รวมข้อหาเรือเกี่ยวกับกฎหมาย ว่าด้วยการควบคุมอาคาร ปี ๒๕๕๑

สำนักควบคุมและตรวจสอบอาคาร
กรมโยธาธิการและผังเมือง
www.dpt.go.th

คำนำ

รูปที่ 2.1-3 ฟังต่อโมเดลที่คิดที่จะก่อสร้างโครงการ

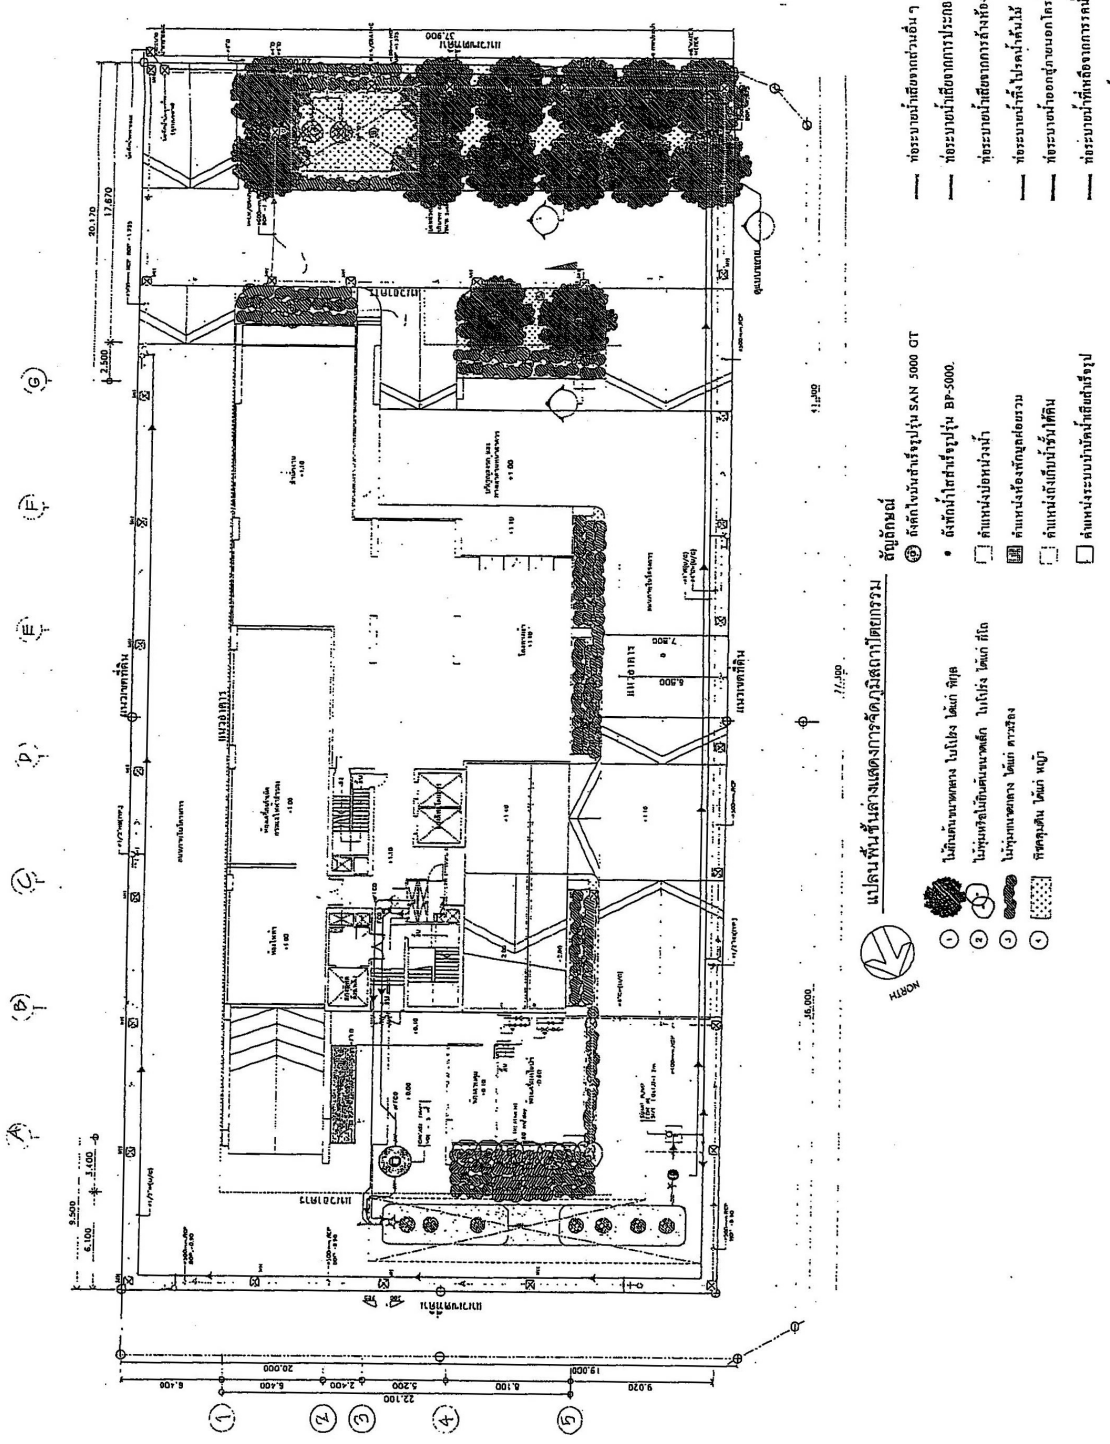
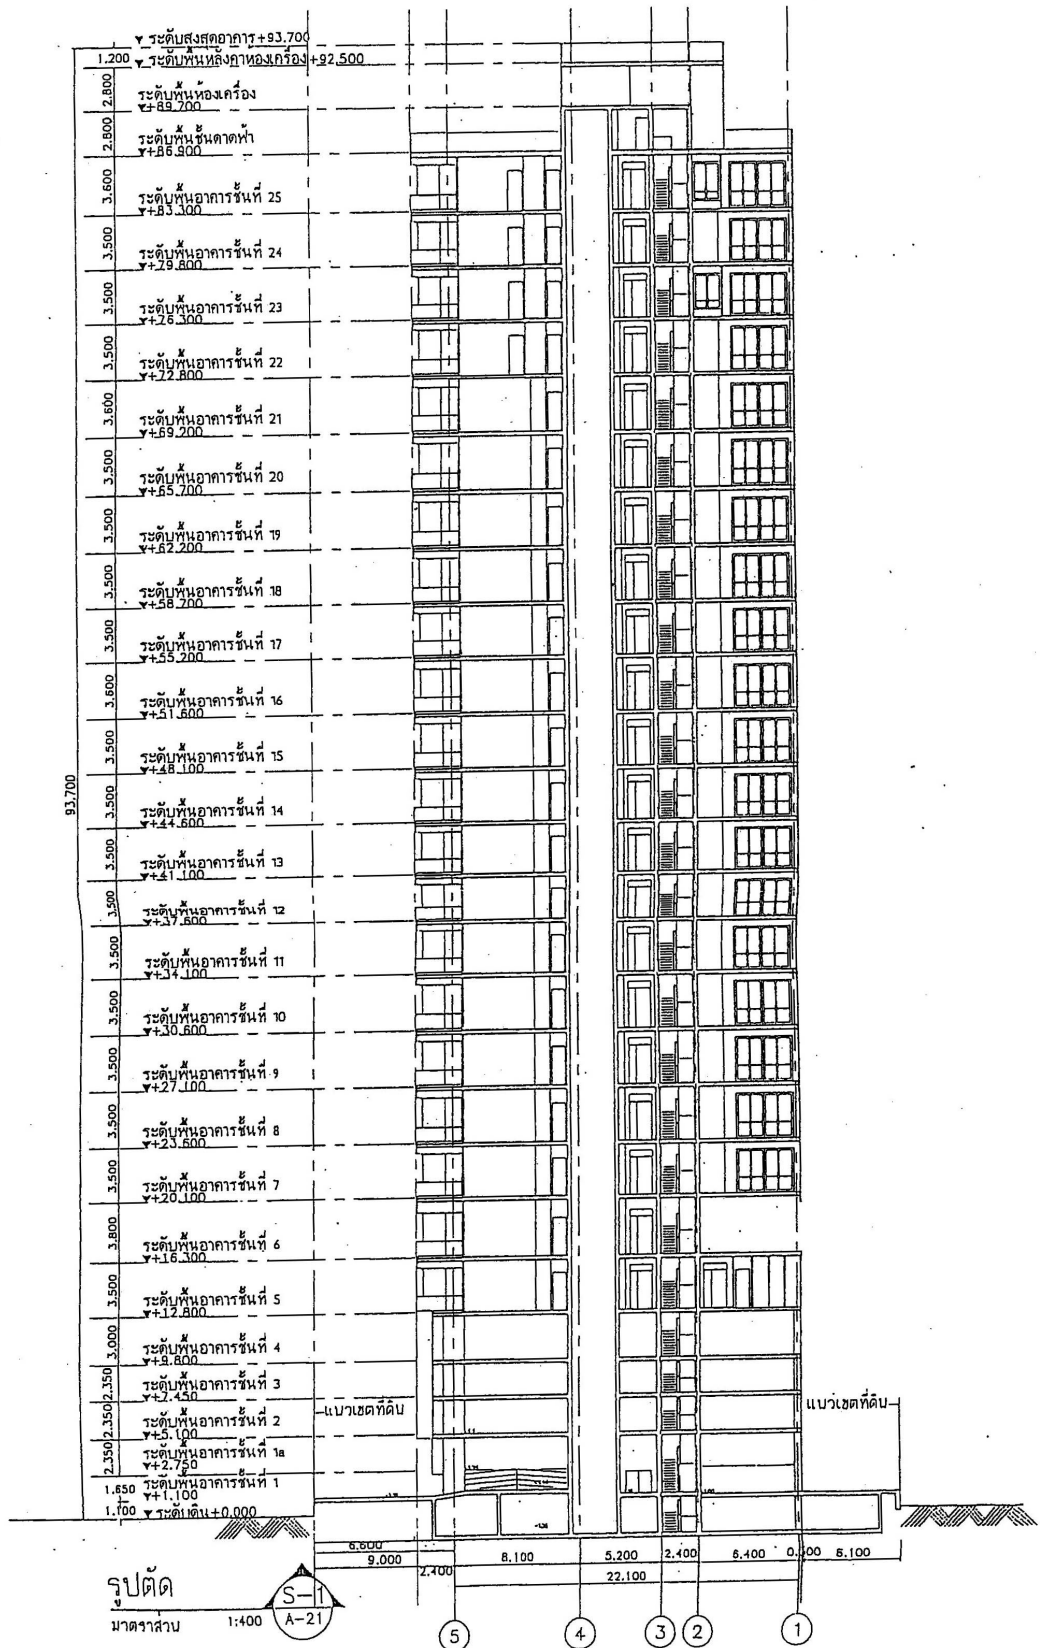
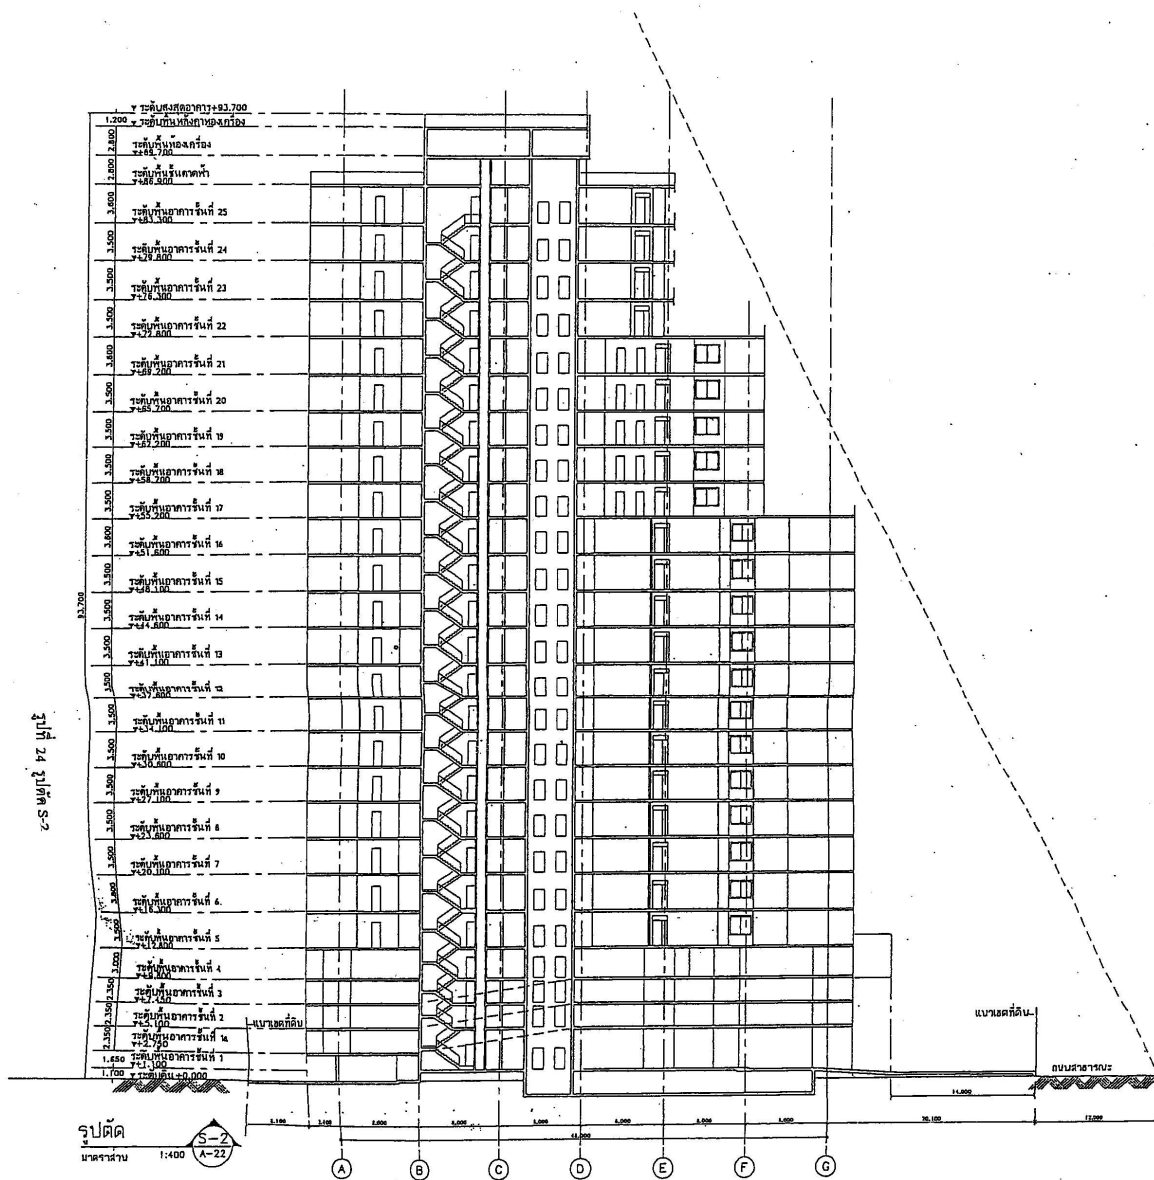
เมืองพัทยารื้อหรือว่า ขณะนี้ได้มีผู้จะยื่นขออนุญาตอาคารสูง ๒๕ ชั้น ความสูงถึงคาบฟ้า ๘๖.๕๐ เมตร ซึ่งมีสภาพใกล้กับถนนสาธารณะ ตามข้อเท็จจริงดังผังบริเวณที่แนบมาด้วยนี้ คือ พื้นที่ตัวอาคารติดกับถนนสาธารณะ ๑ ด้าน คือ ด้านหน้าอาคาร ด้านข้างและด้านหลังไม่ติด มีที่ดินผู้ขออนุญาตได้ขายให้บุคคลอื่นไปแล้ว กว้างประมาณ ๔ เมตร ทั้ง ๒ ด้าน คั่นขวางอยู่ เมืองพัทยารื้อหรือว่าในการพิจารณาอนุญาตอาคารตามกฎหมายกระทรวงฉบับที่ ๕๕ ออกตามความในพระราชบัญญัติควบคุมอาคาร พ.ศ. ๒๕๒๒ (แก้ไขเพิ่มเติมโดยพระราชบัญญัติควบคุมอาคาร (ฉบับที่ ๒) พ.ศ. ๒๕๓๕ และ (ฉบับที่ ๓) พ.ศ. ๒๕๔๓ ข้อ ๔๔ , ๔๕ , และ ๔๖ ในเรื่องความสูงของอาคารจะต้องนำมาพิจารณาด้วยทุกข้อหรือไม่อย่างไร หรือจะพิจารณาเฉพาะด้านที่ติดกับถนนสาธารณะเท่านั้น ด้านที่ติดกับที่ดินของผู้ยื่นต้องนำมาพิจารณาด้วยหรือไม่

กรมโยธาธิการและผังเมืองขอเรียนว่า คณะกรรมการควบคุมอาคารได้พิจารณาเรื่องหารื้อดังกล่าวโดยมี นายนิติพงศ์ อินทร์ตัน หัวหน้าฝ่ายผังเมือง ผู้แทนเมืองพัทยาเข้าร่วมประชุมชี้แจงรายละเอียดข้อเท็จจริงต่อคณะกรรมการควบคุมอาคารแล้วมีความเห็นว่า ตามข้อหารื้อของเมืองพัทยา ปรากฏข้อเท็จจริงว่าอาคารดังกล่าวจะขออนุญาตก่อสร้างในโฉนดที่ดินเลขที่ ๕๕๑๔ เลขที่ ๕๕๑๕ เลขที่ ๕๕๑๕ และเลขที่ ๕๕๒๐ รวม ๔ แปลง โดยด้านทิศเหนือและทิศตะวันออกของที่ดินดังกล่าวติดที่ดินแปลงอื่นที่มีความกว้างเขตที่ดินประมาณ ๔ เมตร และมีถนนซอยพระตำหนัก ๕ เขตทางกว้างประมาณ ๑๔ เมตร และถนนสาธารณะเขตทางกว้างประมาณ ๖ เมตร ผ่านตามลำดับ ด้านทิศตะวันตกซึ่งเป็นด้านหน้าอาคารติดถนนริมหาด เขตทางกว้างประมาณ ๑๒ เมตร ส่วนด้านทิศใต้ติดแปลงที่ดินอื่น ดังนั้น ความสูงของอาคารตามข้อ ๔๔ แห่งกฎกระทรวง ฉบับที่ ๕๕ (พ.ศ. ๒๕๔๓) ณ จุดใดในแต่ละด้านต้องคำนวณจากถนนสาธารณะที่อยู่ใกล้จุดนั้นมากที่สุด ซึ่งอาจเป็นถนนริมหาด ถนนซอยพระตำหนัก ๕ หรือถนนสาธารณะที่อยู่ด้านทิศตะวันตก สุดแต่กรณี ส่วนข้อ ๔๕ และข้อ ๔๖ แห่งกฎกระทรวงฉบับที่ ๕๕ (พ.ศ. ๒๕๔๓) จะไม่นำมาใช้บังคับในการก่อสร้างกรณีนี้ เนื่องจากถนนริมหาดและถนนสาธารณะที่ขนานแปลงที่ดินดังกล่าวมีระยะห่างกันเกิน ๖๐ เมตร กรณีจึงไม่ต้องด้วย

ข้อกำหนดตามข้อ ๔๕ และอาคารดังกล่าวไม่อยู่มณนสาธารณะสองสาย เนื่องจากแปลงที่ดินที่จะก่อสร้างอาคารมีแปลงที่ดินอื่นที่กว้างประมาณ ๔ เมตรคั่นอยู่ระหว่างแปลงที่ดินดังกล่าวกับมณนสาธารณะนั้นทั้งสองสายกรณีจึงไม่ต้องด้วยข้อกำหนดตามข้อ ๔๖

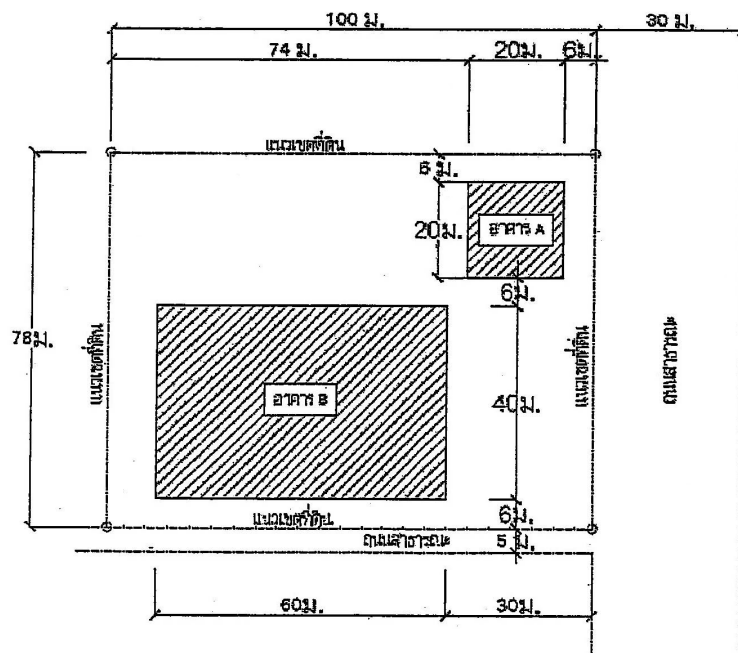
ในกรณีที่มีอาคาร A และอาคาร B อยู่ในที่ดินเดียวกันมีระยะห่างระหว่างตึก ๖.๐๐ เมตร การพิจารณาความสูงของอาคาร B ต้องไม่เกินสองเท่าของระยะราบที่ใกล้ที่สุดจากจุดนั้น ไปตั้งฉากกับแนวเขตถนนสาธารณะด้านตรงข้ามที่กว้างกว่าและอาคารตามแนวถนนที่แคบกว่า ต้องไม่เกิน ๖๐ เมตร กรณีนี้ความสูงของอาคาร B เป็นไปตามข้อกำหนดของข้อ ๔๖ แห่งกฎกระทรวงฉบับที่ ๕๕ (พ.ศ. ๒๕๔๓) ใช่หรือไม่ และเริ่มนับความยาวของอาคารตามแนวถนนสาธารณะที่แคบกว่าที่ต้องไม่เกิน ๖๐ เมตร จากจุดใด

กรมโยธาธิการและผังเมืองได้พิจารณาประเด็นข้อหาดังกล่าวแล้วเห็นว่า ข้อหาดังกล่าวยังไม่มีข้อเท็จจริงเกิดขึ้น จึงไม่สามารถพิจารณาได้ แต่อย่างไรก็ตามในกฎกระทรวง ฉบับที่ ๕๕ (พ.ศ. ๒๕๔๓) ออกตามความในพระราชบัญญัติควบคุมอาคาร พ.ศ. ๒๕๒๒ ข้อ ๔๖ กำหนดไว้ว่าในกรณีที่อาคารหลังเดียวกัน ตั้งอยู่ที่มุมถนนสาธารณะสองสายขนาดไม่เท่ากัน ความสูงของอาคาร ณ จุดใดต้องไม่เกินสองเท่าของระยะราบที่ใกล้ที่สุดจากจุดนั้นไปตั้งฉากกับแนวเขตถนนสาธารณะด้านตรงข้ามของสายที่กว้างกว่า และความยาวของอาคารตามแนวถนนสาธารณะที่แคบกว่าต้องไม่เกิน ๖๐ เมตร

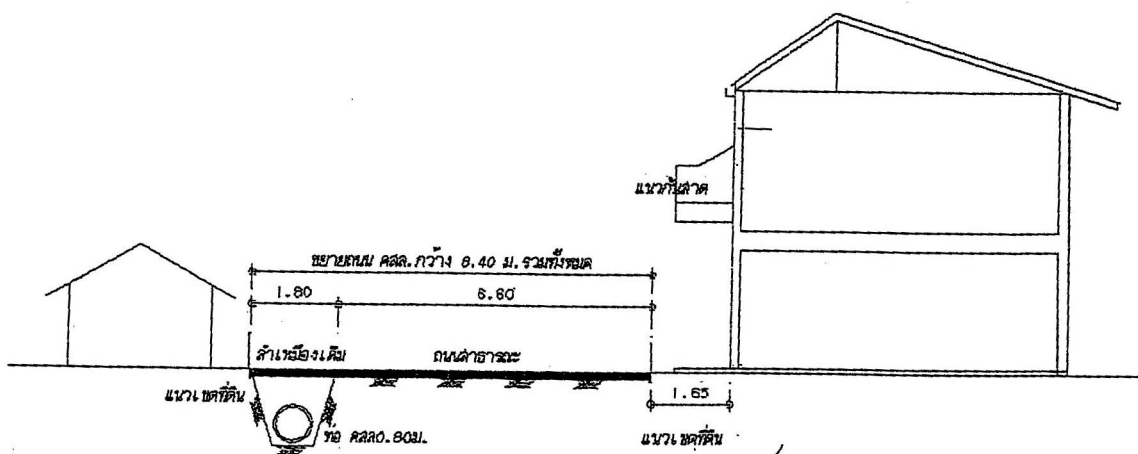
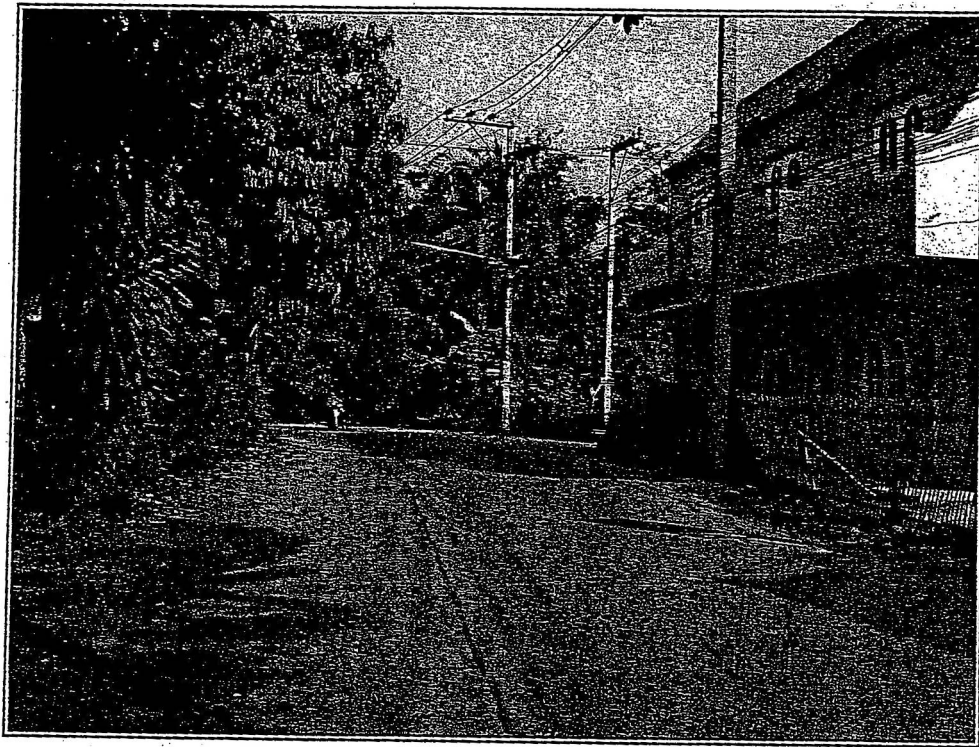
๑. ระยะกึ่งกลางถนนสาธารณะที่ติดกับลำเหมืองเดิม (ตามรูปภาพประกอบ) ต้องวัดอย่างไร

๒. แนวอาคารคือแนวของส่วนใดของอาคาร เช่น เสา คาน ผนัง ระเบียง เป็นต้น

๓. ความกว้างของถนนวัดจากความกว้างผิวจราจรและไหล่ทางหรือความกว้างของเขตทาง ดังความละเอียดที่แจ้งแล้ว นั้น

กรมโยธาธิการและผังเมืองขอเรียนว่า คณะกรรมการควบคุมอาคารได้เคยพิจารณาเรื่องหรือในกรณีลักษณะทำนองนี้แล้วมีความเห็นว่า อาคารที่ก่อสร้างใกล้ถนนสาธารณะต้องร่นแนวอาคารตามข้อ ๕๑ ตามความกว้างของถนนสาธารณะ ซึ่งความกว้างของถนนสาธารณะหมายถึง ความกว้างของเขตถนนสาธารณะ และแนวอาคารคือแนวเสาหรือแนวผนังหรือแนวระเบียง ที่อยู่ด้านนอกสุด

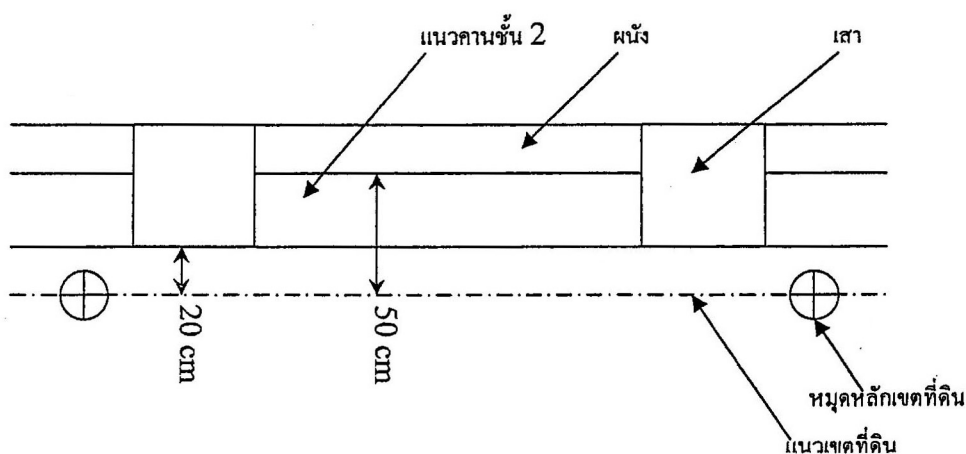
อ้างถึง กฎกระทรวงฉบับที่ ๕๕ (พ.ศ. ๒๕๔๓), หมวด ๔, ข้อ ๕๐ ว่าด้วยเรื่องระยะห่างของ
ผนังอาคารจากแนวเขตที่ดิน ดังนี้

“ผนังของอาคารที่มีหน้าต่าง ประตู ช่องระบายอากาศหรือช่องแสง หรือระเบียงของอาคาร
ต้องมีระยะห่างจากแนวเขตที่ดิน ดังนี้
